Acuerdo 1569 Por el cual se aprueba la incorporación del cambio en los límites de generación y absorción de potencia reactiva de las unidades 1 y 2 de la planta de generación Bajo Anchicayá respectivas curvas de carga

1569

2 Junio, 2022

Curva de carga modificada

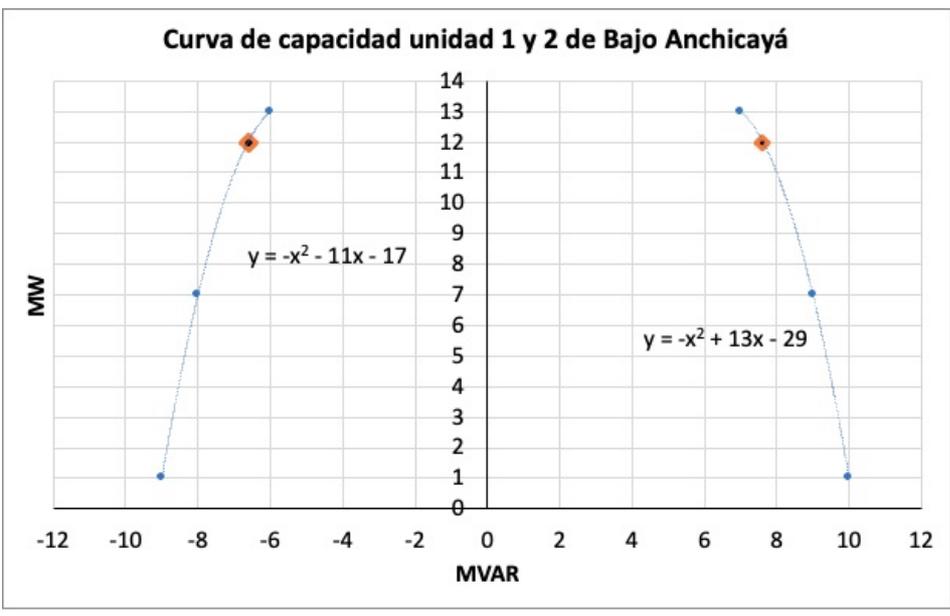
Aprobar la declaración de una nueva curva operativa de carga de las unidades 1 y 2 de la planta de generación Bajo Anchicayá, en las que se define la capacidad para entrega y absorción de potencia reactiva de las plantas en función de la potencia activa generada, como se presenta a continuación:

Planta	Parámetro a modificar	P [MW] Valor Anterior	P [MW] Valor Nuevo	Q [Mvar] Valor Anterior	Q [Mvar] Valor Nuevo
Bajo Anchicayá 1 y 2	Capacidad de absorción de reactivos	1	1	-9	-9
		7	7	-8	-8
		13	12	-6	-6.6
		1	1	10	10

Capacidad de generación de reactivos	7	7	9	9
	13	12	7	7.6
